NAŠE ZNAČKA
17255-2021

**NÁZEV AKCE: MĚSTSKÉ LÁZNĚ PLZEŇ - STAVEBNÍ ÚPRAVY A PŘÍSTAVBA 1.
ETAPA - ZMĚNA STAVBY PŘED DOKONČENÍM
DOPLNŮJÍCÍ POPIS: Denisovo nábřeží - U Lázní**

Vyjádření SITMP k optice pozitivní – č.j. 17255-2021:

Vyjáždění PT k rozvodům – pozitivní – č.j. 17255-2021 :

Příloha: mapa

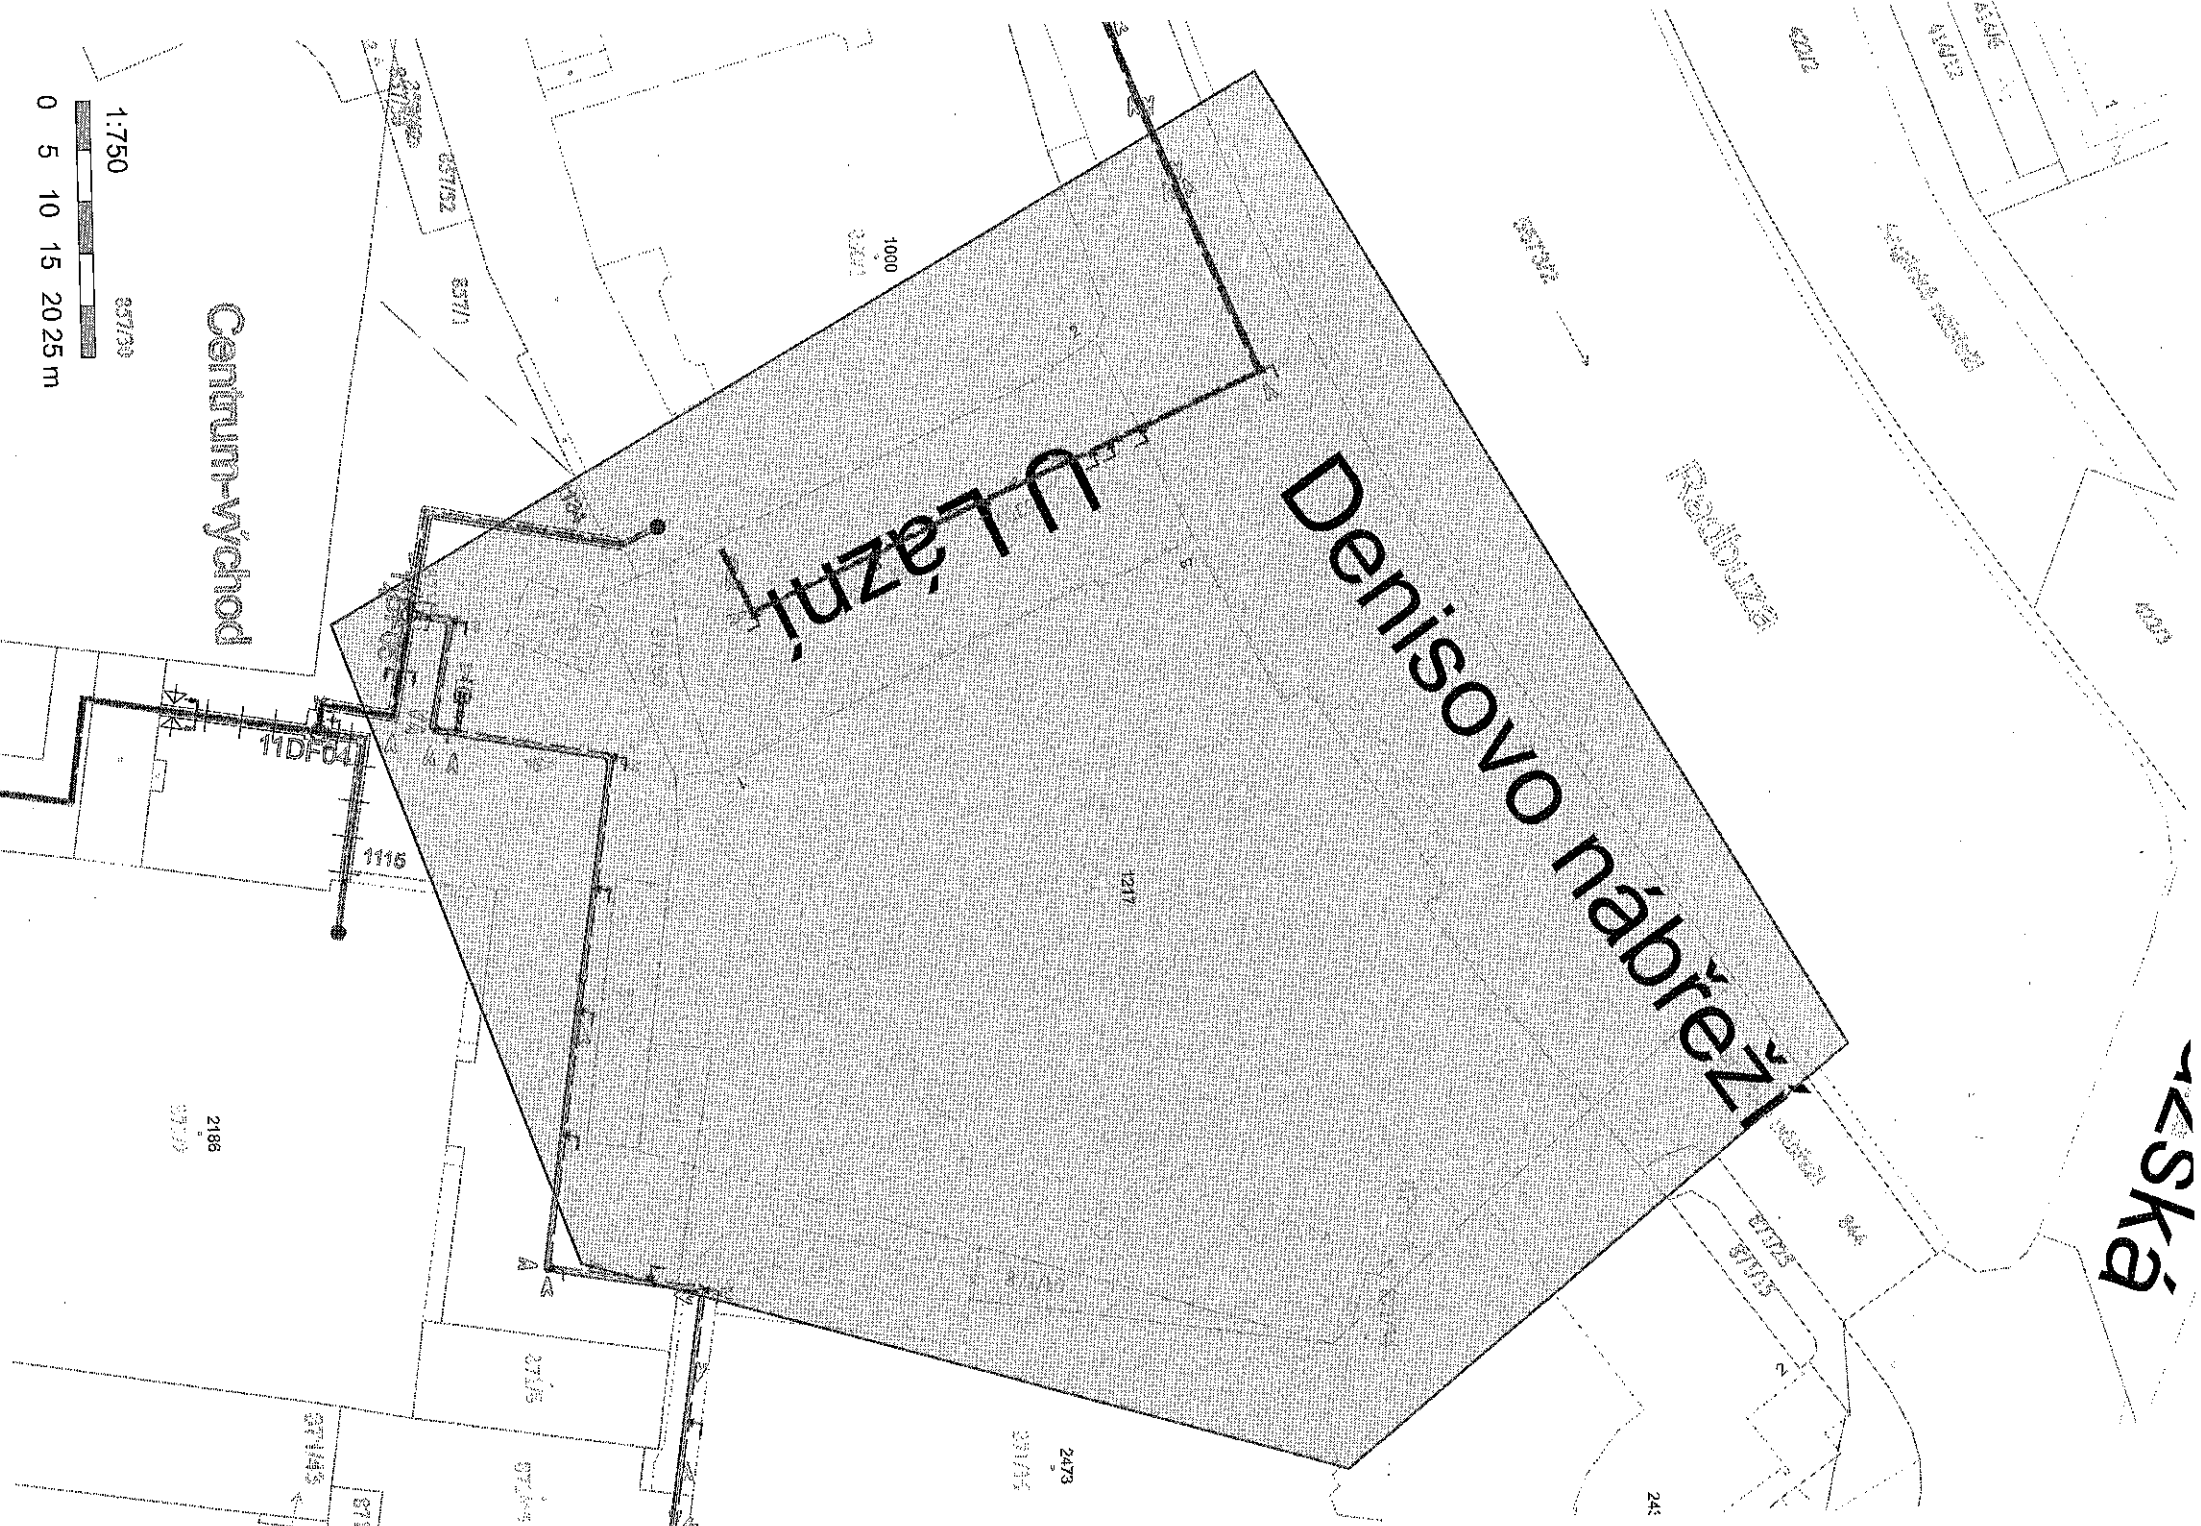
Z předložené dokumentace vyplývá, že **dojde ke střetu s rozvody ve správě PT a.s. – viz příložená situace. Vzhledem k tomu, že se jedná uložení horkovodu, je třeba při zemních pracích přijmout opatření, která zabrání případnému poškození nebo havárii.**

Požadujeme v místech křížení dodržet ustanovení ČSN 73 6005, ochranné pásmo **2,5 m** od rozvodu tepla dle zák.č. 458/2000 Sb.). V místech kde není možno toto pásmo z prostorových důvodů dodržet lze v opodstatněných případech udělit výjimku. Udělení výjimky by bylo předmětem dalšího jednání.
